Datum: 08.09.2017

Neuaufstellung des Flächennutzungsplanes der Stadt Hennef (Sieg)

Erneute Beteiligung der Behörden und sonstiger Träger öffentlicher Belange gemäß § 4a Abs 3 i.V.m. § 4 Abs. 2 BauGB

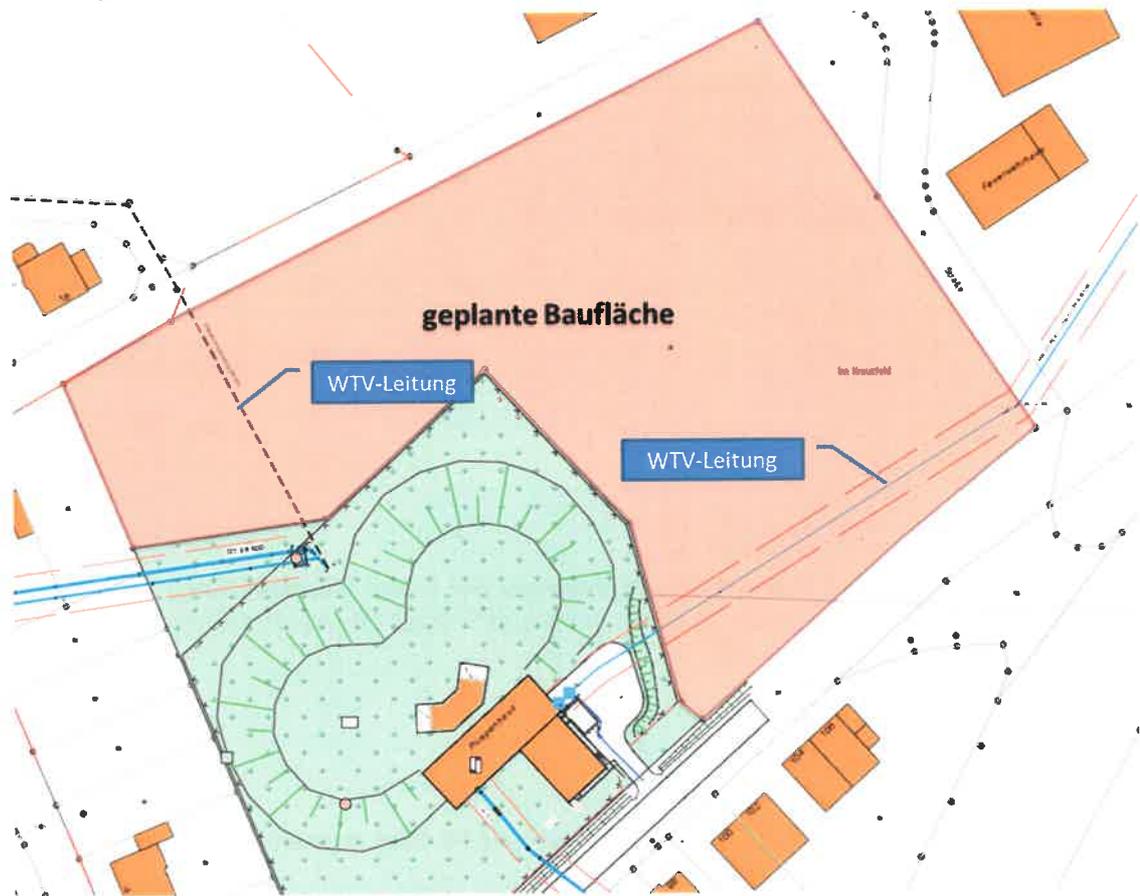
1. Da das Verfahren für eine Neuausweisung des Wasserschutzgebietes „Hennefer Siegbogen“ noch nicht abgeschlossen ist, ist es nachvollziehbar, dass hier noch keine Angaben in den Planunterlagen gemacht werden können. Sinnvollerweise wird jedoch in der Begründung zumindest nachrichtlich darauf hingewiesen, dass das entsprechende Verfahren derzeit läuft und zukünftig mit Änderungen zu rechnen ist.
2. Unter Pkt. **3.2.10 „Sicherheitszonen/Mindestabstände“** wird weiterhin nur auf das Wasserschutzgebiet der Wahnachtalsperre hingewiesen, nicht jedoch auf das Wasserschutzgebiet im Hennefer Siegbogen. Dies ist für mich nicht nachvollziehbar.
3. Bei den Neudarstellungen sollte unter **Nordgemeinde S2.1**, wie bereits in der vorherigen Stellungnahme angemerkt, auf unsere Leitungen hingewiesen, da diese bei zukünftigen Planungen auf jeden Fall zu berücksichtigen sind. Für unsere beiden Lei-

tungen sind die entsprechenden Rechte im Grundbuch eingetragen. Zur Ergänzung nachfolgend ein Planausschnitt mit der Kennzeichnung der geplanten Baufläche und der Lage der beiden Rohrleitungen, die diese Fläche kreuzen.
